事業者の対応(大手町二丁目常盤橋地区第一種市街地再開発プロジェクト新築工事)

○建築物のデザイン協議事項(大手町二丁目常盤橋地区第一種市街地再開発プロジェクト新築工事)

図-1 北側変電所建屋のコンパクト化について
当初案

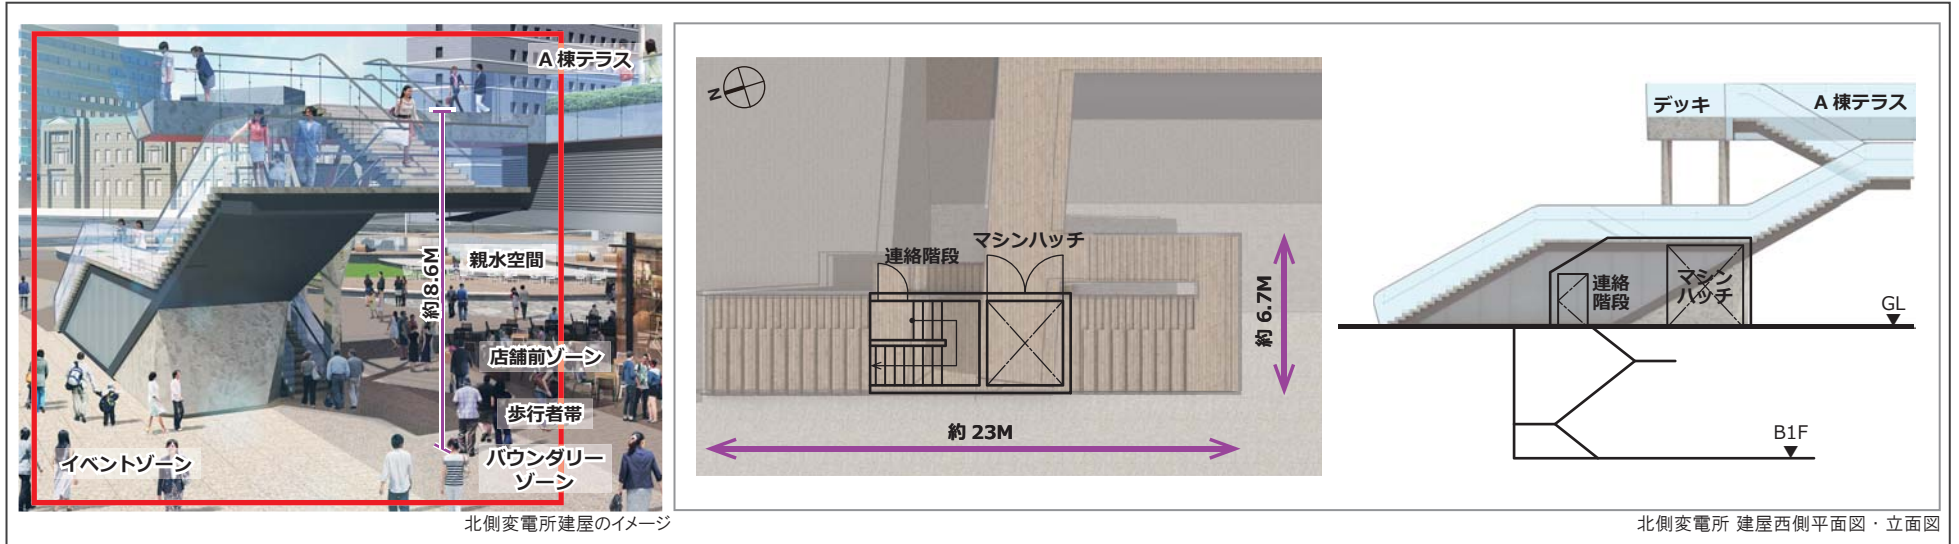
計画部会の意見を踏まえた都の見解	事業者側の対応
<p>以下の、遠景～中景に関わる事柄についてご対応をお願いします。</p> <p>1. 当地区の特徴を十分にいかした計画となるよう、計画コンセプトを整理し、整備時期の異なる3棟、大規模広場、常盤橋公園が一体となったまちづくりや景観形成が実現できるよう、更に検討されたい。</p> <p>2. 大規模広場について、日銀へのビスタや日本橋方面からの見え方を意識したデザインとするとともに、広場として求められる機能を十分に発揮できる計画となるよう、換気塔や階段室、A棟北側テラスの配置につ</p>	<p>・街区全体のデザインをとりまとめる共通項として、「まちかどに柔らかみのある表情をつくるコーナー部のR形状」や「まちなみの連続性を感じさせる壁面位置の整序」、「デザインに統一感を与える庇」「広場に面する建物低層部に賑わいを与えるテラスや栈敷等の設置」、「建物低層部の壁面やテラスの緑化」、等の工夫を、各棟の整備を通じて重ねていきます。</p> <p>・大規模広場と建物の関係を近づけるテラスや階段を設置する等の工夫を行うことにより、A棟・B棟・大規模広場から親水空間や常盤橋公園にかけての自然なアプローチを確保すると共に、常盤橋公園では、史跡を活かした緑豊かな憩いの空間を、日本橋川の水際では、水と緑のうるおいを感じることができる空間をつくりまします。</p> <p>・大規模広場北側にある変電所用冷却塔設備室のためのマシンハッチや連絡階段については、テラスと広場を結ぶ動線(階段)として有効活用します。階段にとりつくデッキの位置はできるだけ下げることにより、</p>

いて、当地区全体が一体的な開発であることを十分に踏まえ、再検討されたい。

日銀への見通しを向上させます。

(図-1)

図-3 A棟低層部ファサードの一部変更について
当初案

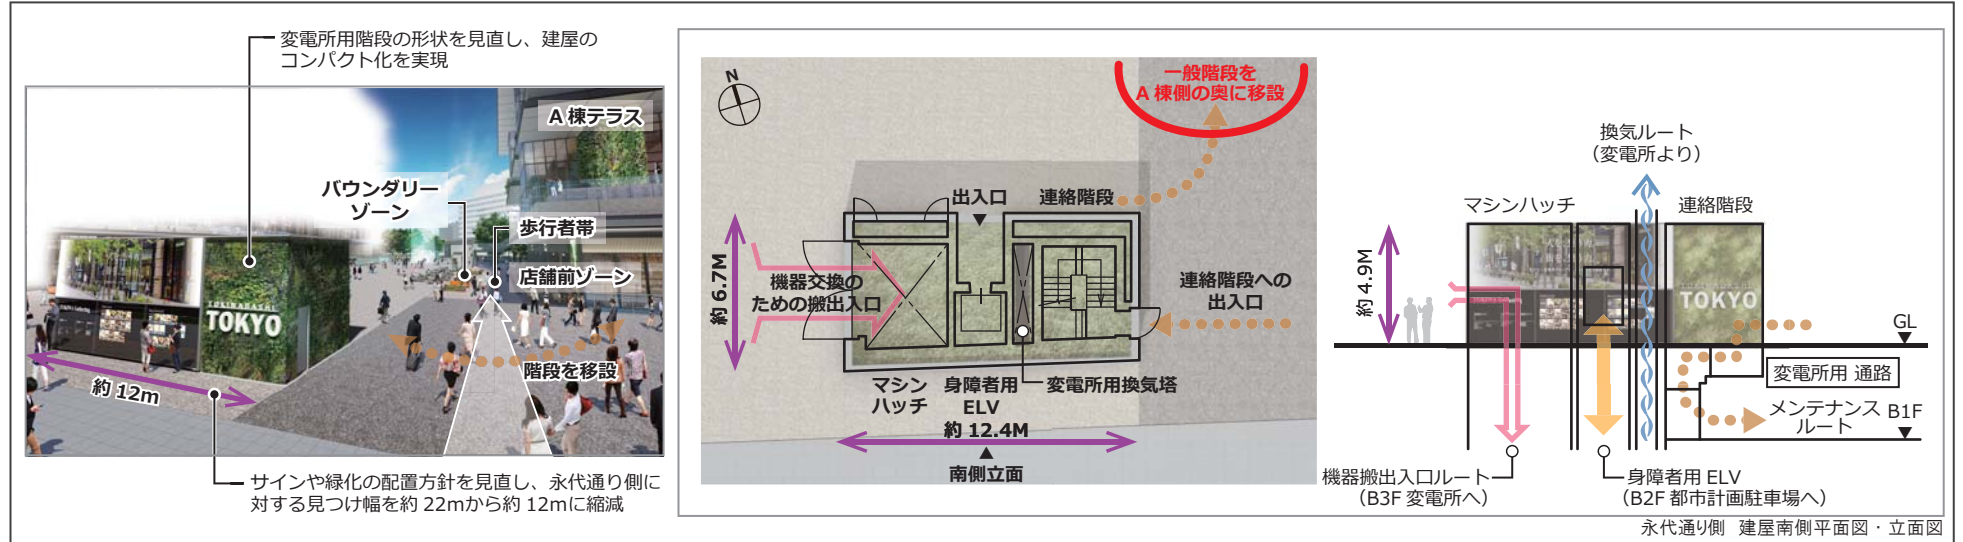
4.A 棟、B 棟の低層部は、一体感のあるデザインとなるよう、大規模広場との取り合いを含め、検討されたい。

・A 棟の低層部に設けるテラスや庇、建築緑化等のデザインを B 棟の低層部にも展開することで、建築と大規模広場全体で空間的かつ動線的なつながりを強化します。

・A 棟テラスの手すり際には棧敷スペースを設置し、柱部分を壁面緑化することにより、地上広場と低層部の空間的な結びつきを向上させます。

(図-3)

図-4 D棟、B棟のファサードデザインのつながりについて

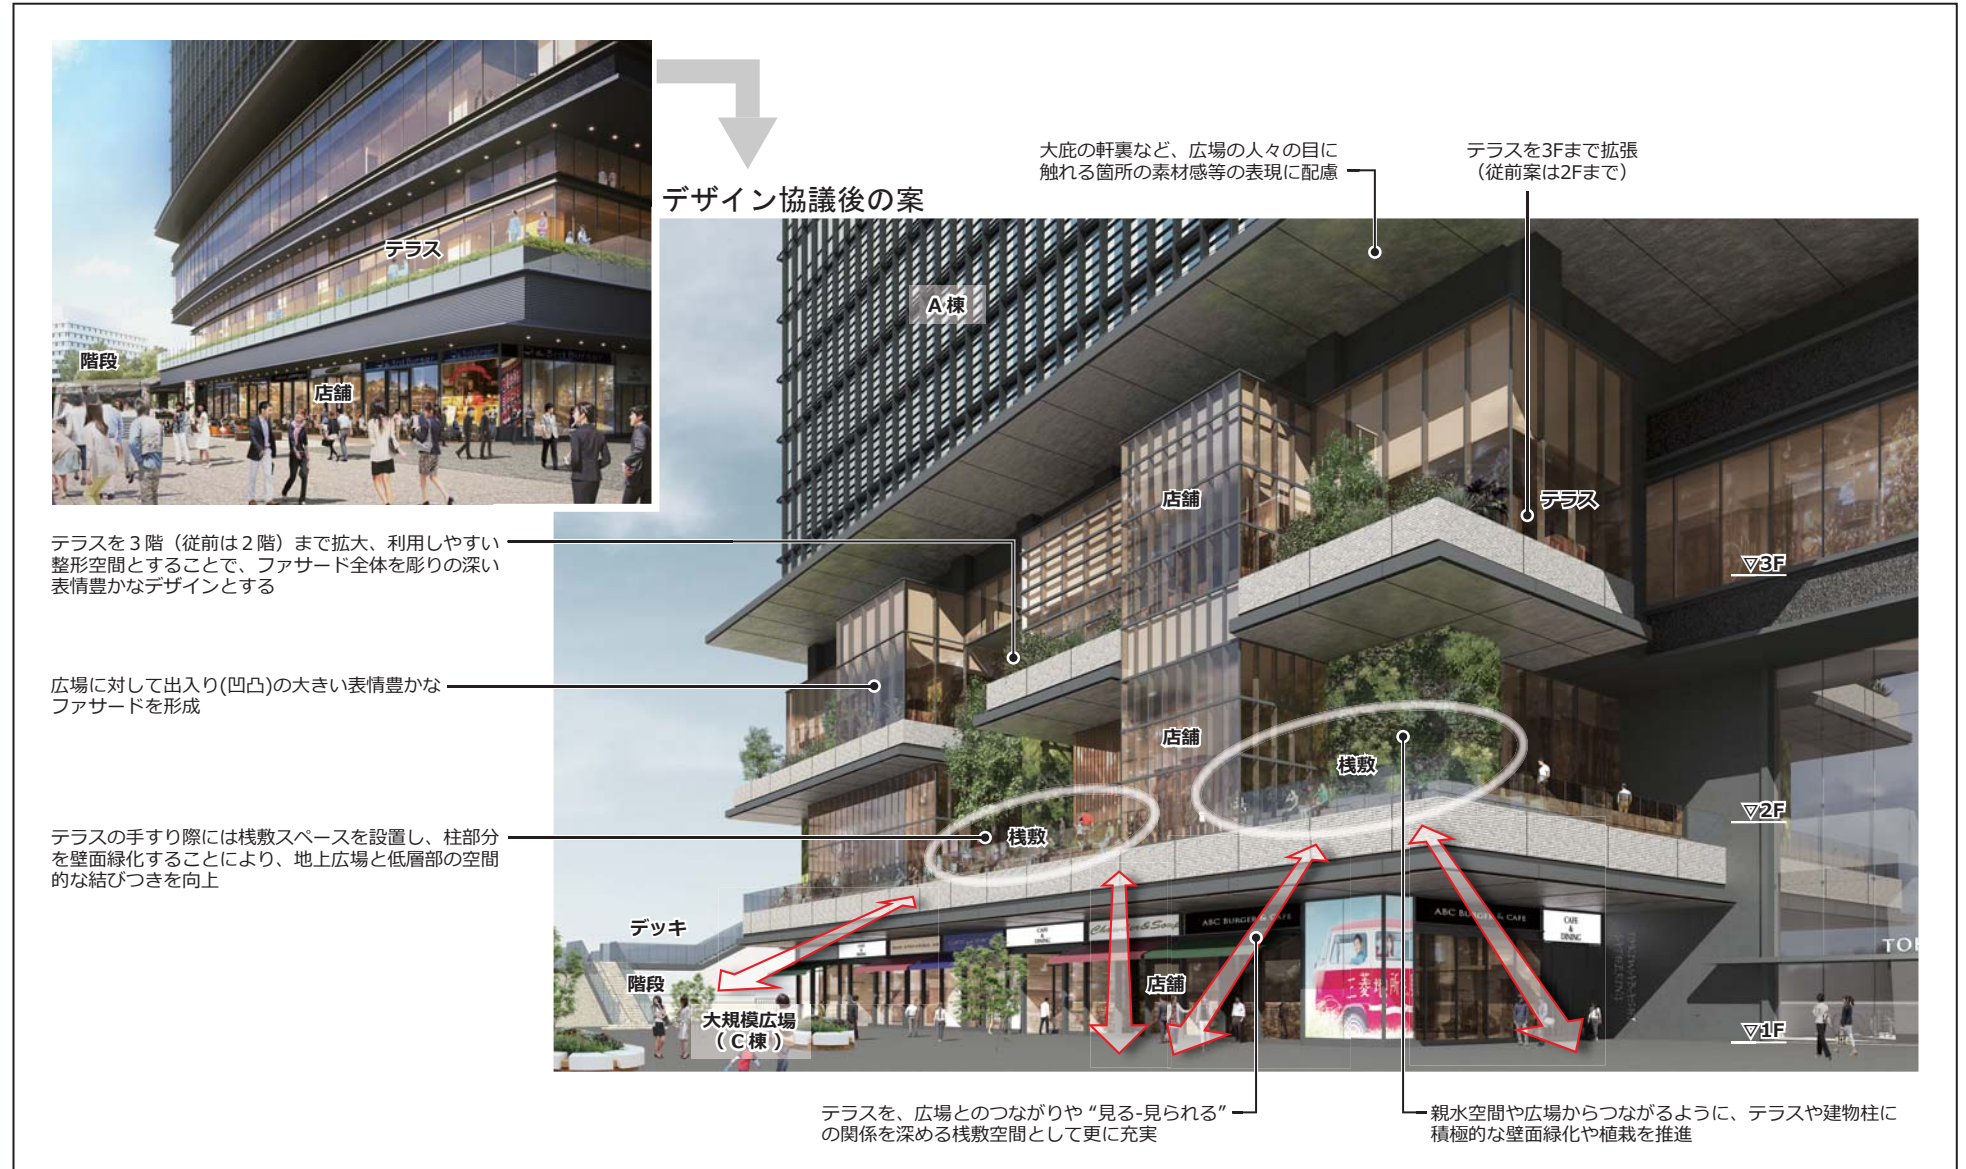
5.D 棟のファサードについて、常盤橋公園との一体性やB 棟との街並みの連続性を十分考慮するとともに、JR 線の車窓や周辺ビルの上層階からの見え方に配慮し、1 階の外装、2 階テラス部分、3 階外壁部分の表情づくりを含め、デザインのあり方を検討されたい。

・D 棟と B 棟のつながりを感じさせる軒やテラス、ファサードのデザインを意識し、JR 線車窓や周辺ビルに面して連続性のある街並みを形成します。

(図-4)

図-5 親水空間における水辺景観の一部変更について

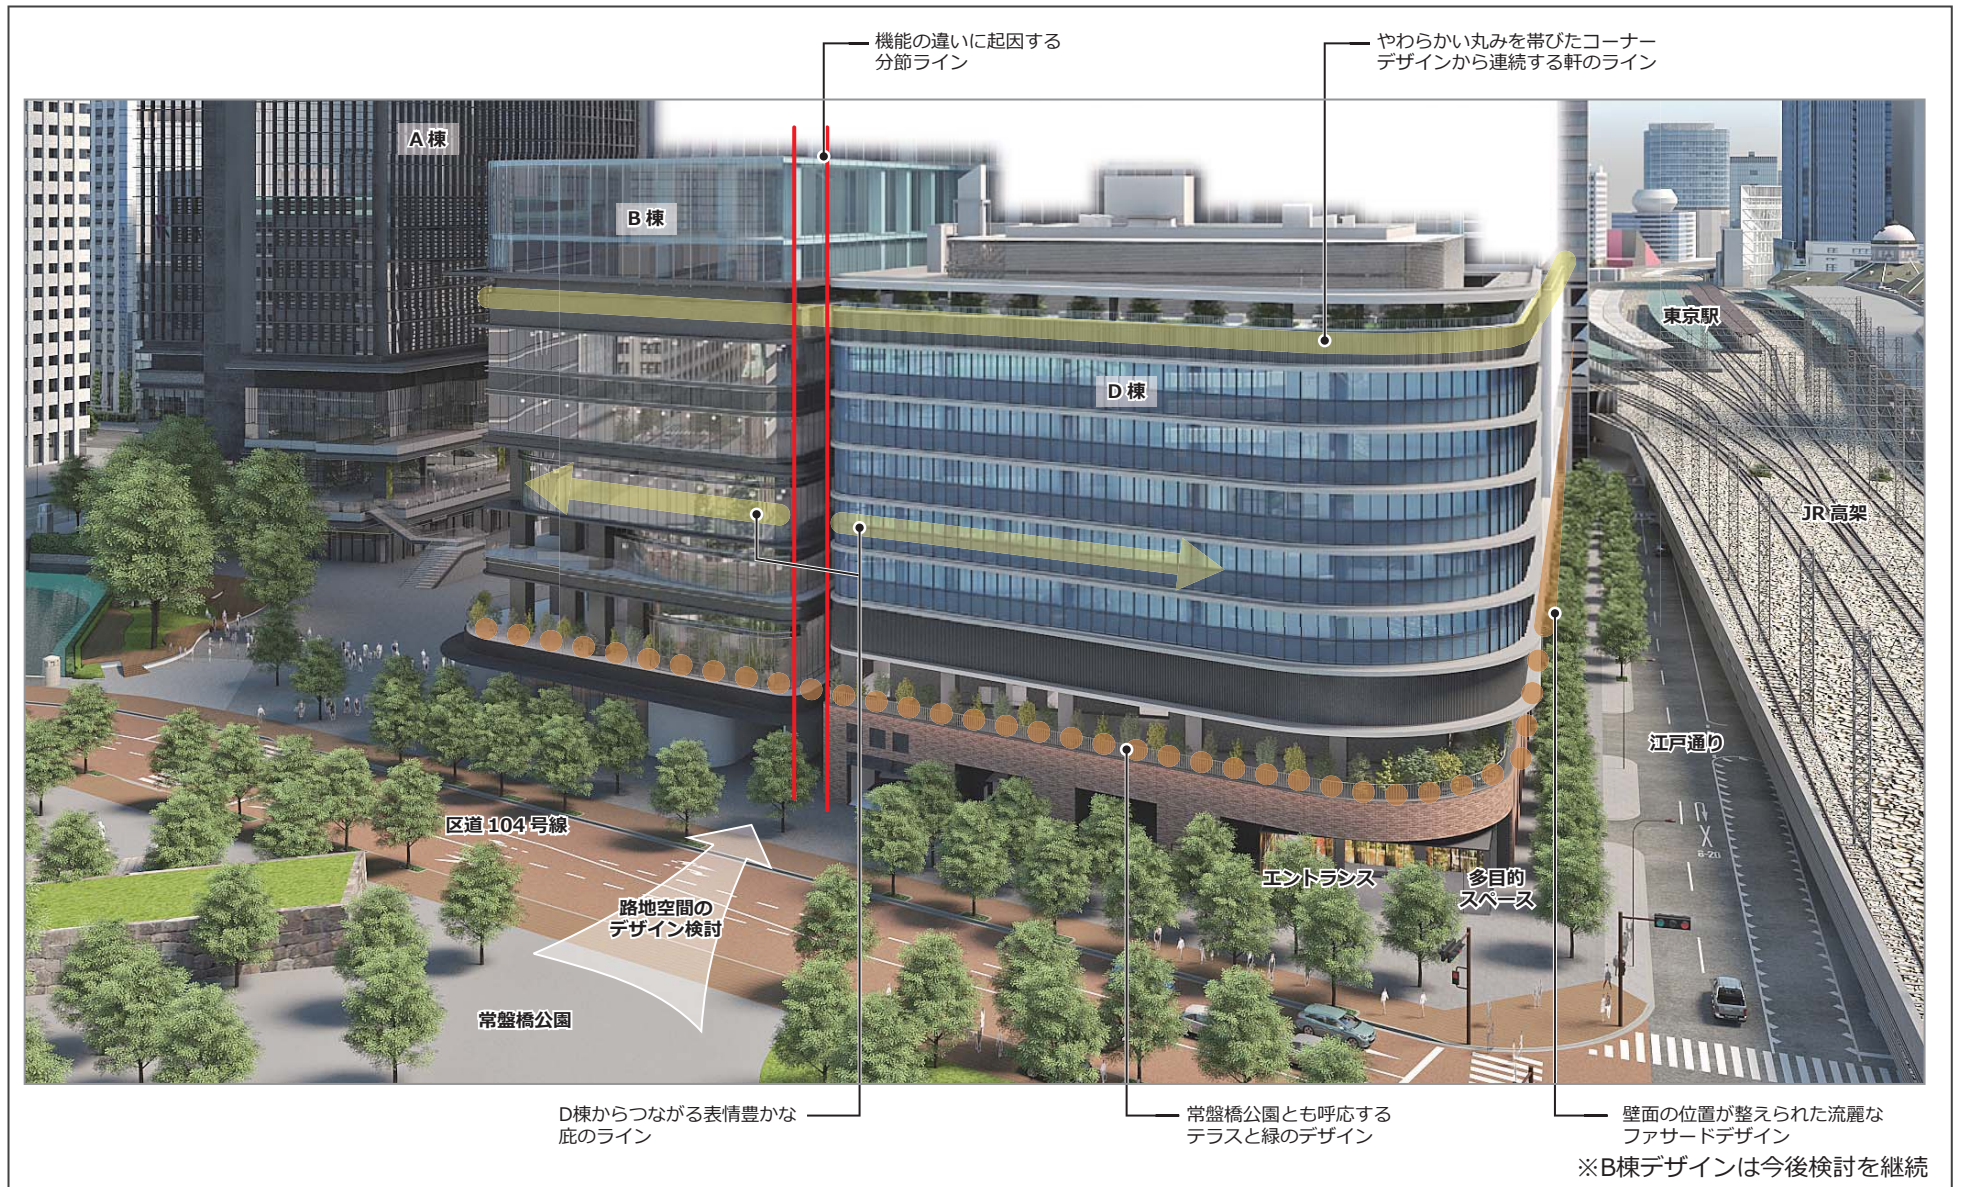
6.日本橋川沿いの空間の連続性を意識して、日本橋川、常盤橋公園、当地区の大規模広場が一体的な浸水や緑化の空間となるよう、オープンスペースのあり方を検討されたい。

・大規模広場からの自然なアプローチを確保しつつ、日本橋川の水際に近づき、水と緑のうるおいを感じることが出来るテラススペースを拡充します。

(図-5)
